玄海 1, 2 号機 廃止措置計画変更認可申請の概要

2026 年度から第 2 段階に移行することから、これまでに実施した汚染状況の調査結果や現在の廃止措置の進捗状況等を踏まえ、以下のとおり廃止措置計画変更認可申請を行いました。

変更認可申請範囲（第 2 段階）

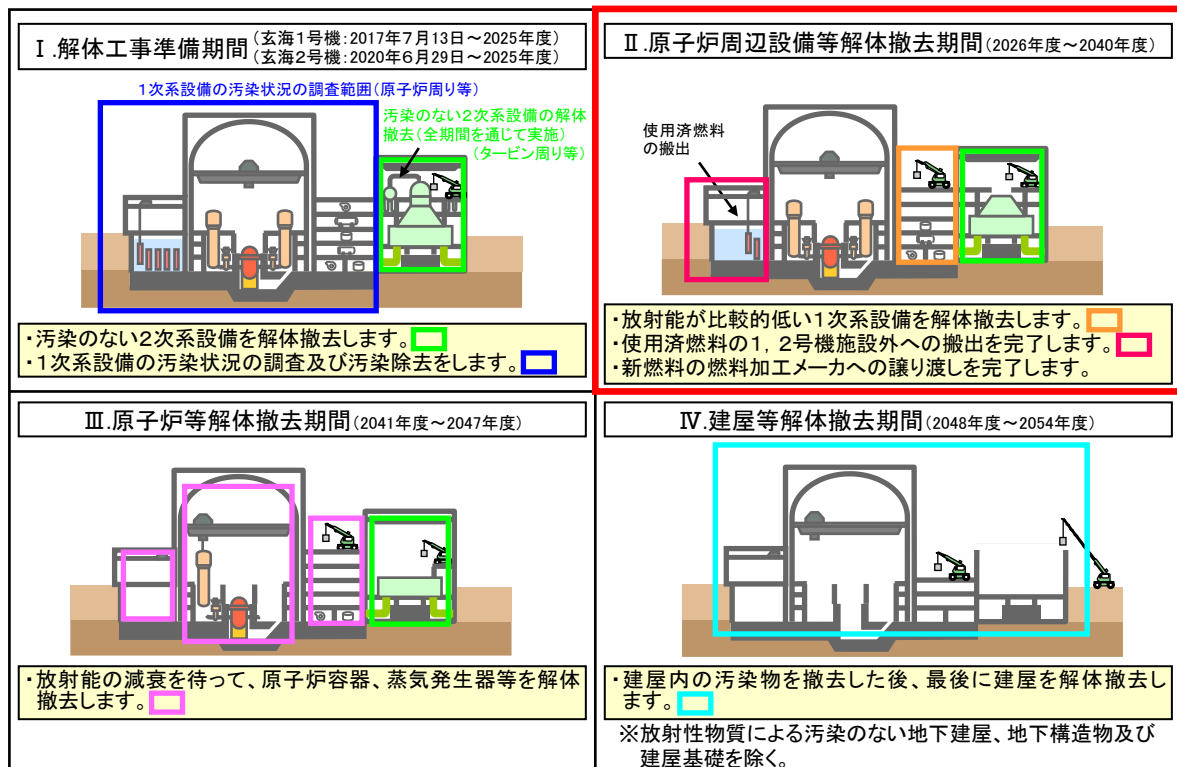
(1) 「放射能が比較的低い 1 次系設備」の解体撤去作業の具体的な内容を記載

放射線管理区域内における放射能が比較的低い 1 次系設備（原子炉補機冷却水ポンプ等）の解体撤去に着手するため、これまでに実施した汚染状況の調査結果を踏まえ、解体方法、解体物の管理方法、放射性廃棄物の処理方法等について、具体的な内容を記載しました。あわせて、放射性固体廃棄物の推定発生量を見直しました。

(2) 性能維持施設の変更

廃止措置の進捗により、維持管理する必要がなくなった以下の設備について、性能維持施設から除外しました。

- ・燃料取替用水タンク（1, 2 号機）
- ・補助蒸気復水モニタ（1 号機のみ）
